# **Centrale Termoelettrica "Archimede" di Priolo Gargallo**

**Progetto di upgrade impianto**

## **Integrazioni e chiarimenti**

**RICHIESTA INTEGRAZIONI RICEVUTE DA PARTE DELLA CTVIA  
Nota MiTE prot. n. 76561 del 14.07.2021, allegato nota CTVIA n.  
2367 del 07.05.2021**

Figura 1: Popolazione residente totale

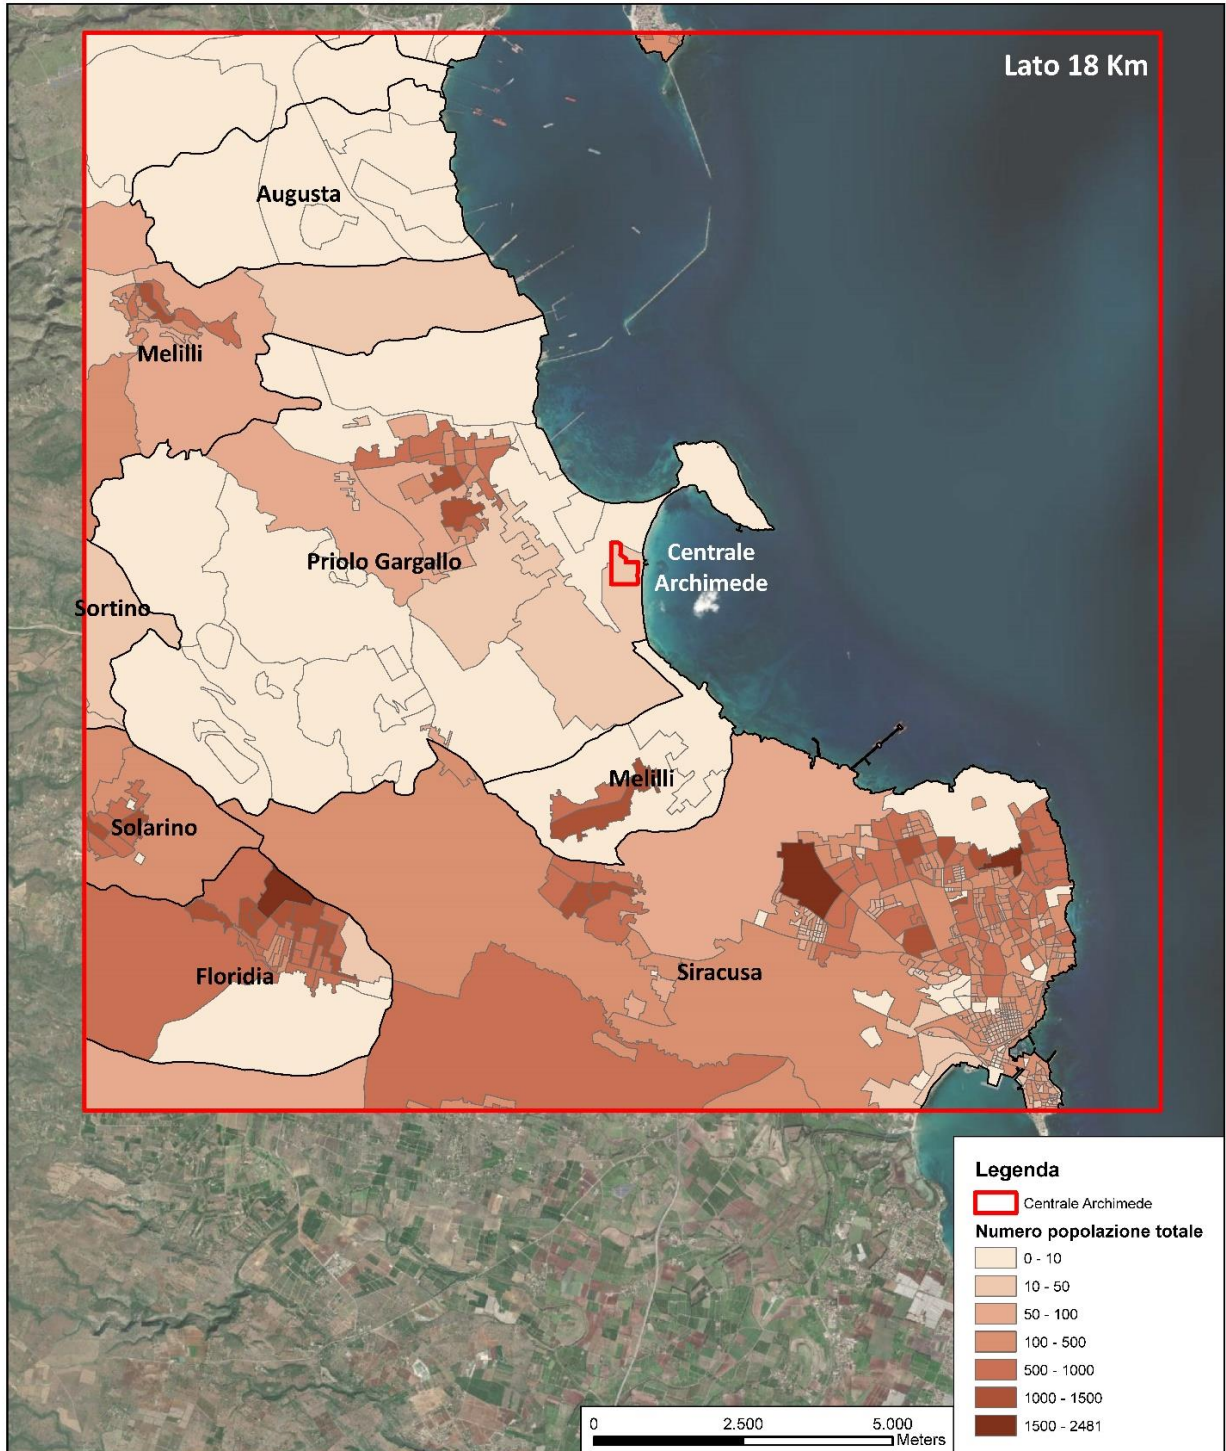
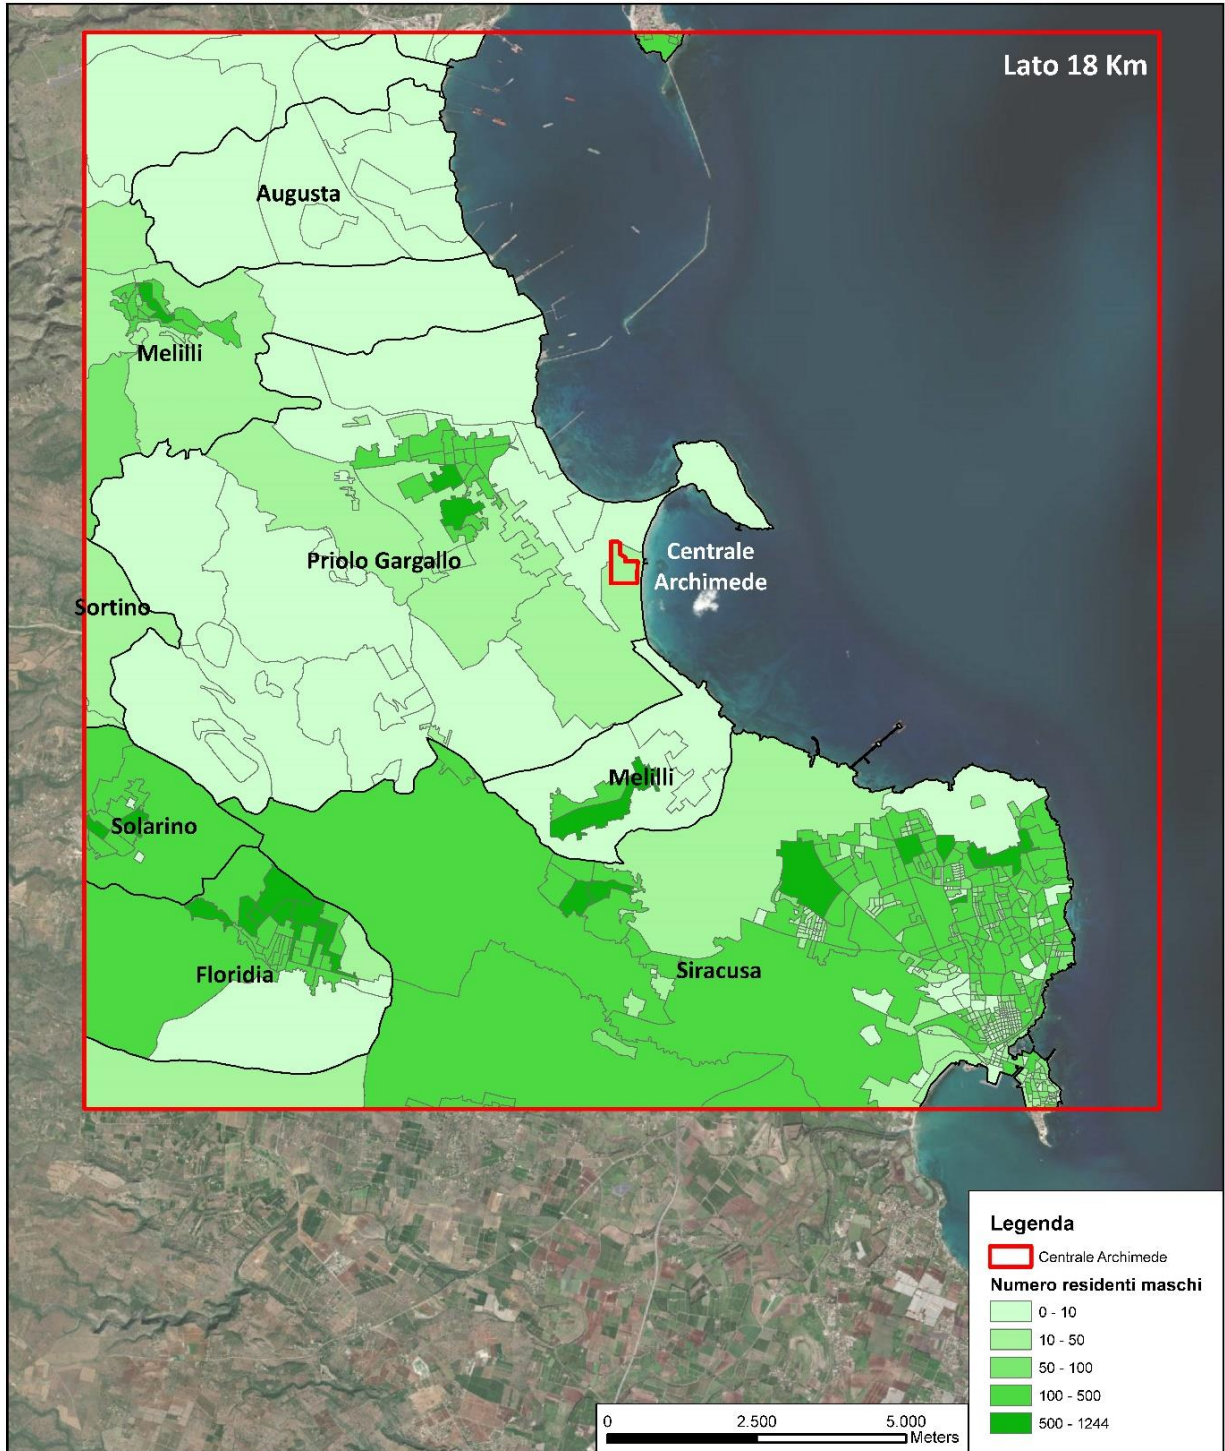
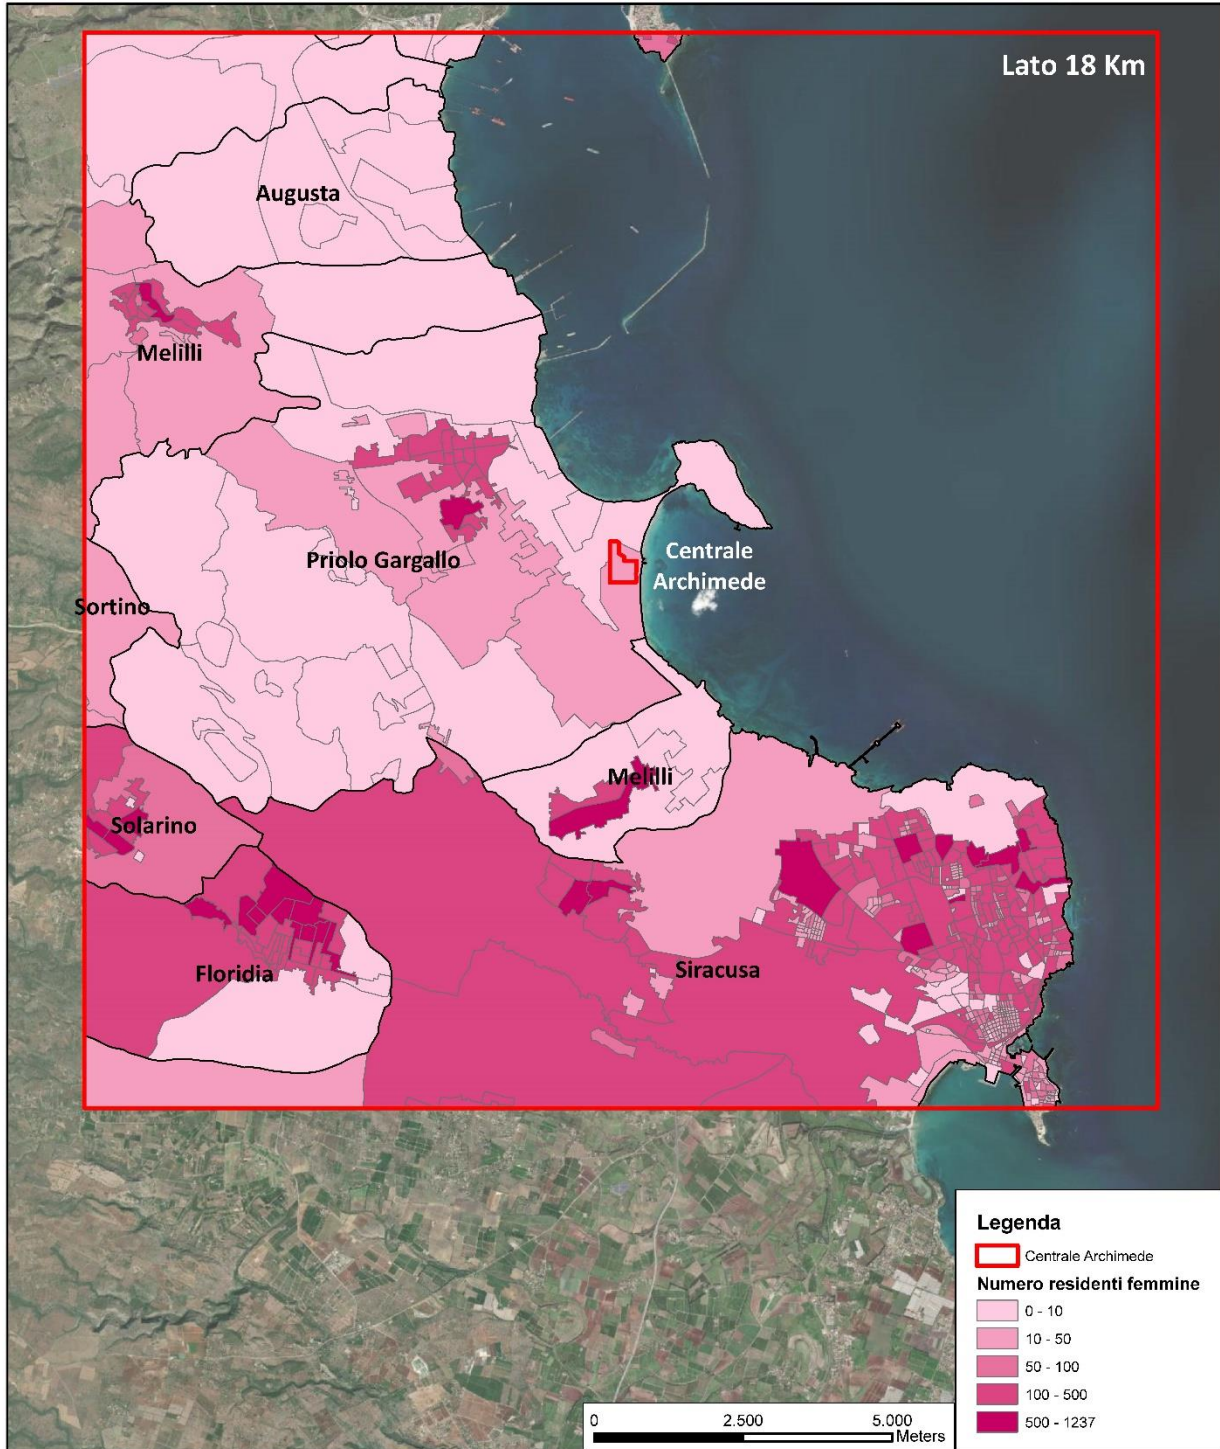
1. *Si richiede di prendere in esame il territorio specifico (comune o insieme dei comuni) su cui l'opera può avere un'influenza per gli aspetti di salute (nella fase di screening l'insieme dei comuni interessati dall'opera);*

Si riportano pertanto nelle figure seguenti le mappe della popolazione residente nell'area di interesse per sezione censuaria, distinte per popolazione residente totale e per genere:

Figura 7: SMR per tutte le cause

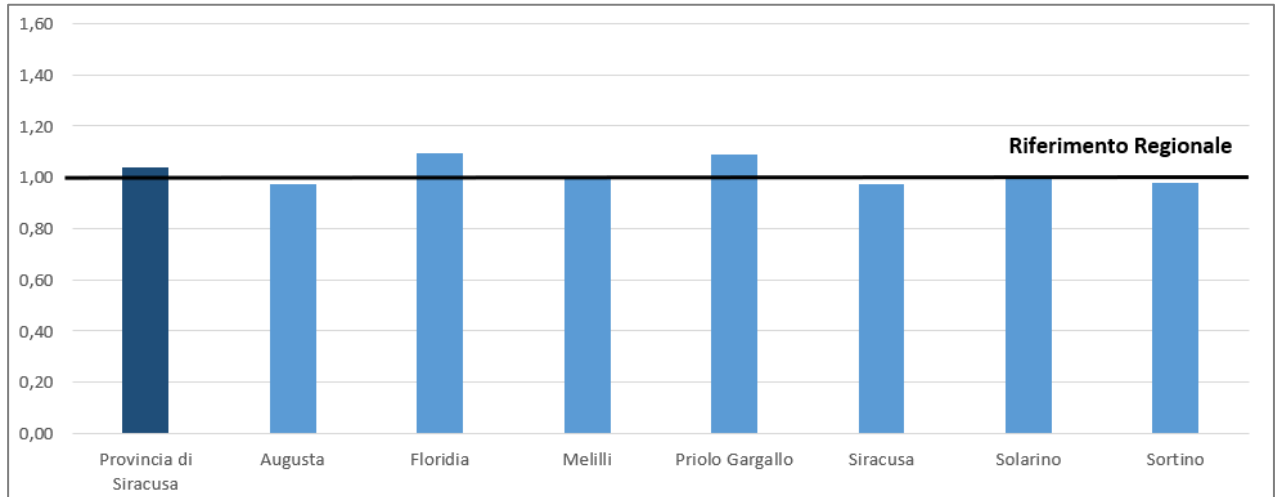
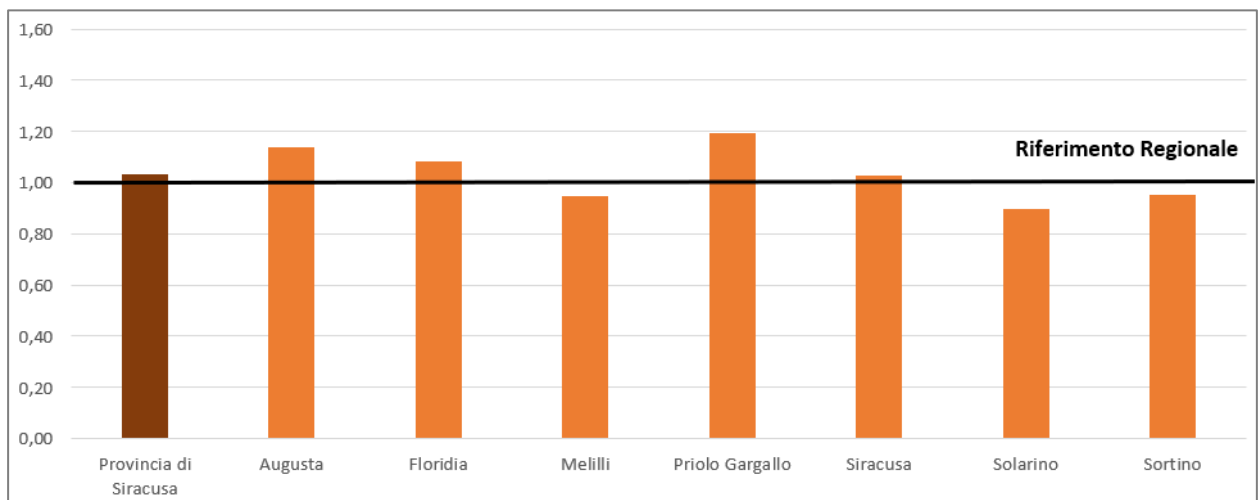
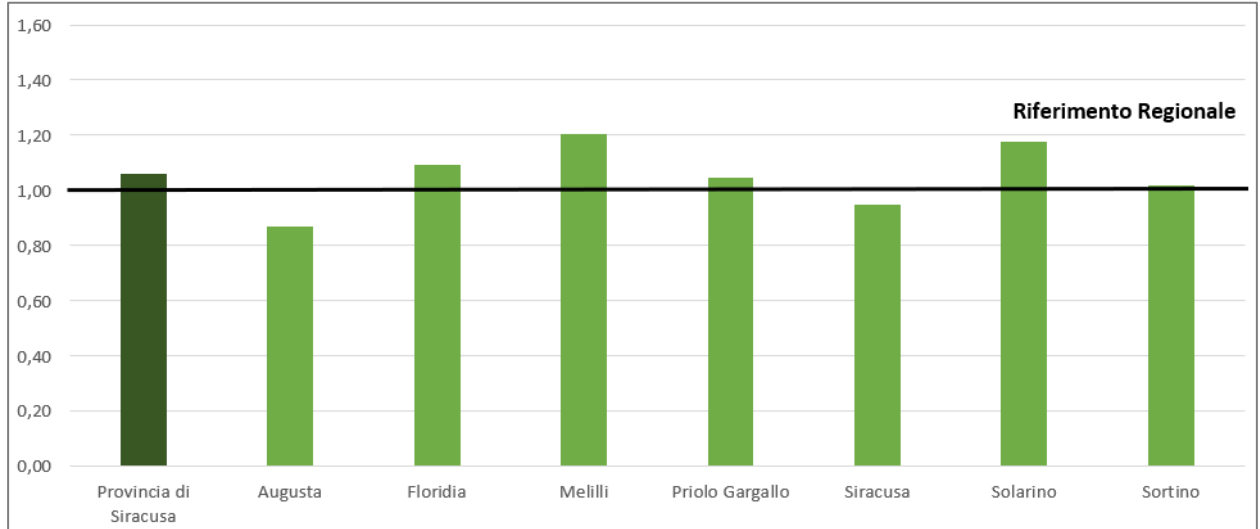
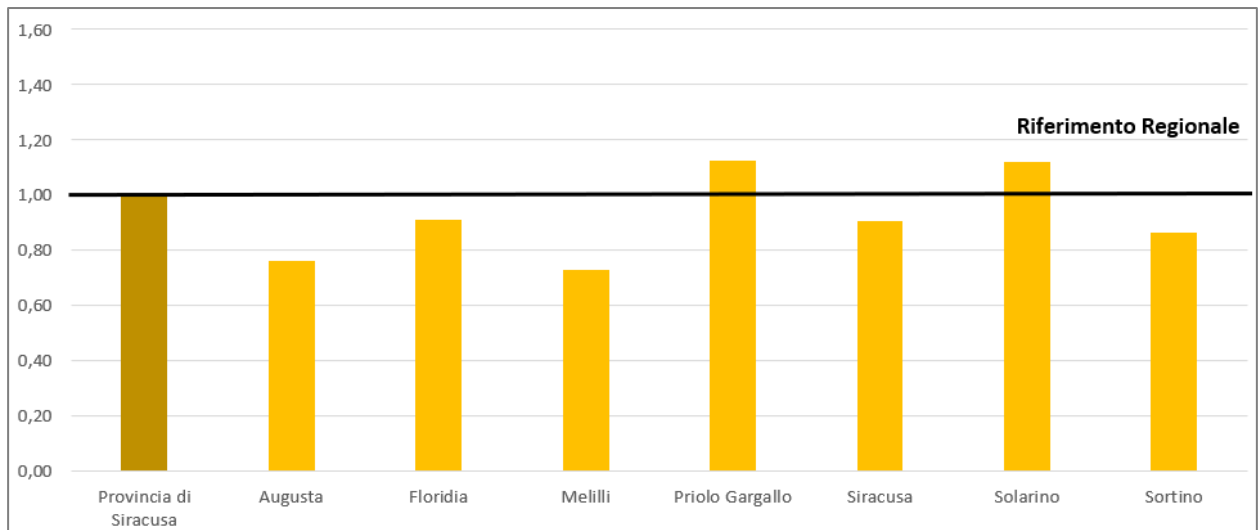
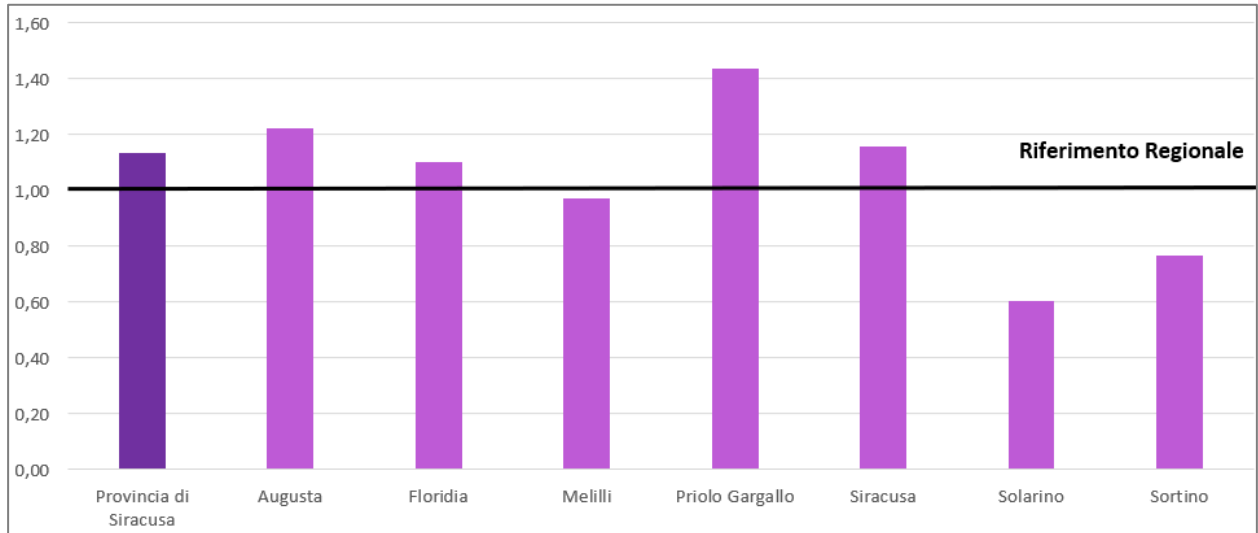
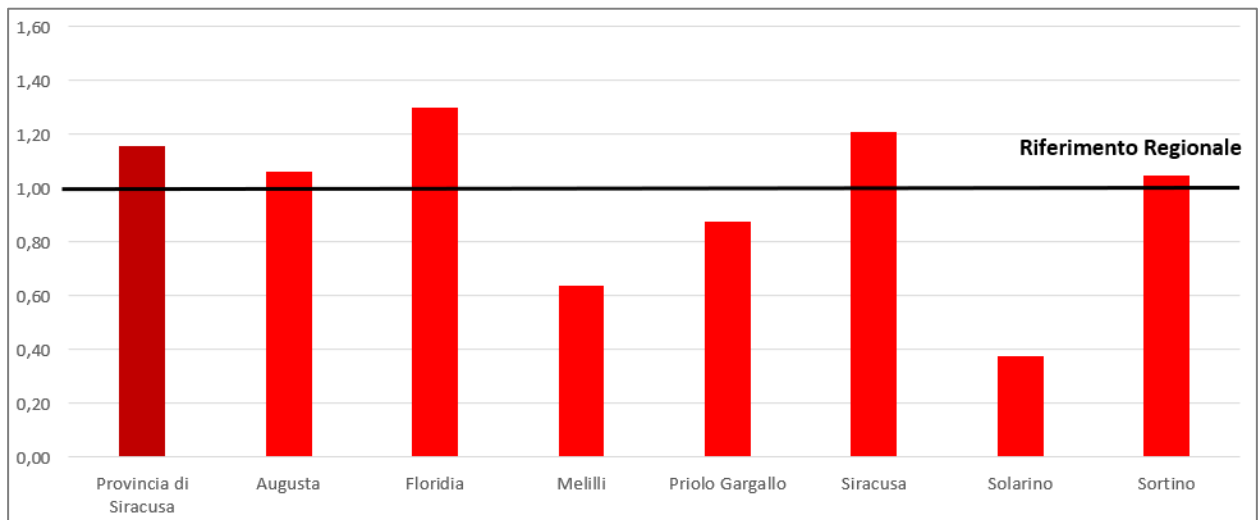
4. *Nella costruzione degli indicatori epidemiologici dei rapporti standardizzati indiretti si raccomanda di seguire la metodologia applicata in SENTIERI nelle Linee Guida VIS-ISS. L'incertezza statistica deve essere rappresentata tramite intervalli di confidenza al 90% al fine di evidenziare criticità sanitarie nell'area di interesse.*

Nei seguenti grafici si illustra l'andamento degli SMR medio sui 7 anni per le singole cause e per i singoli comuni interessati dal progetto. La popolazione di riferimento è quella totale (maschi + femmine).

I grafici di seguito riportati fanno riferimento ai valori di SMR standardizzati indirettamente rispetto alla regione di appartenenza. Per tutti gli altri SMR con riferimento anche alla popolazione suddivisa per genere, si rimanda ai dettagli riportati nell'aggiornamento dell'Allegato 2 (PG\_Allegato\_Punto\_2\_Aggiornamento\_Allegato\_2\_Screening\_VIS).

Con lo scopo di rispondere alla richiesta in oggetto, l'allegato è stato implementato con gli intervalli di confidenza al 90% sia per i dati comunali che per i dati provinciali.

Dai grafici emerge che generalmente gli SMR registrati nei Comuni dell'area di indagine non si discostano significativamente dal valore di riferimento regionale, sia per tutte le cause di morte, che per quelle specifiche tipologie relative ai grandi gruppi di cause.

*Stralcio della mappa d'inondazione da tsunami indotto da sisma (MIT) e relative "zone di allertamento" relativo al sito della Centrale di Priolo Gargallo. Fonte: Tsunami Map Viewer <http://sgi2.isprambiente.it/tsunamimap/>*

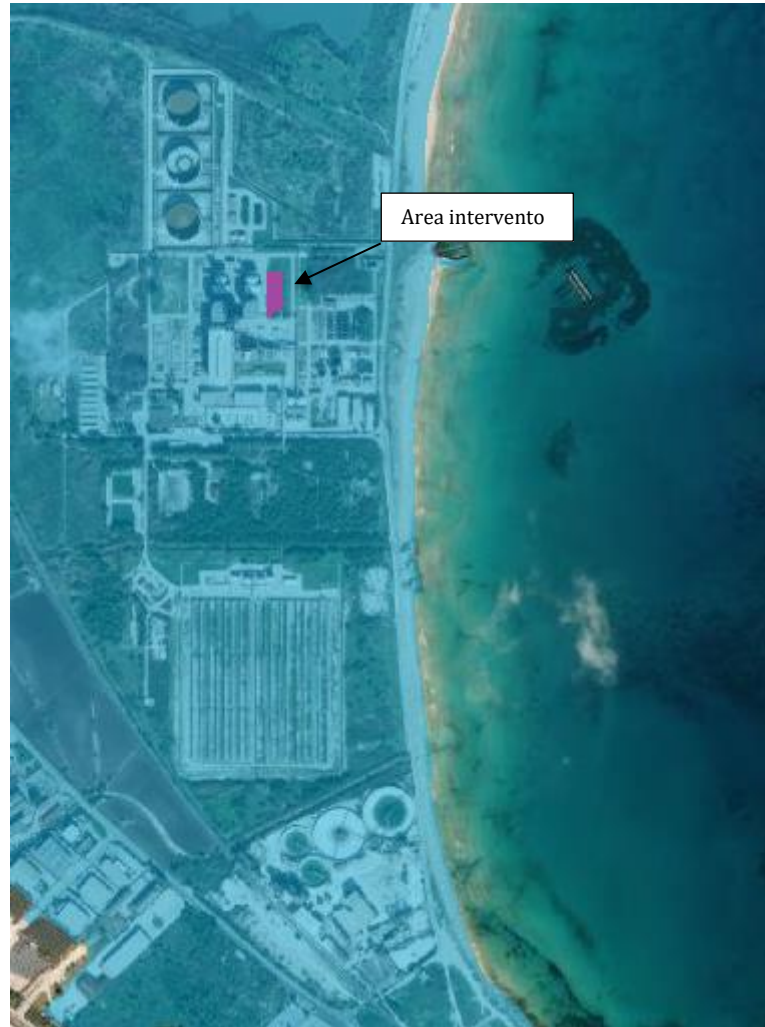
2. *In relazione al fatto che l'area di centrale è esposta a rischio tsunami "alto di intensità "forte", occorre fornire un'analisi degli scenari di rischio e dei conseguenti impatti nel caso di inondazione da maremoto e per effetto di eventi meteoclimatici estremi, di minore intensità ma attesi con maggior frequenza.*

Nel seguito si riporta lo stralcio delle "mappe d'inondazione da tsunami indotto da sisma (MIT) e relative zone di allertamento" relativo al sito della Centrale di Priolo Gargallo e, in aggiunta, due elaborazioni inerenti il posizionamento delle nuove opere rispetto alla fascia di allerta arancione ed alla fascia di allerta rossa.

Le immagini consentono di verificare che la Centrale rientra maggiormente nella fascia di allerta rossa (zona 2) e, in parte, anche nella fascia di allerta arancione (zona 1). Dall'approfondimento sull'area destinata ad ospitare la nuova opera, si evidenzia un interessamento dell'area sia per allerta arancione che per allerta rossa.
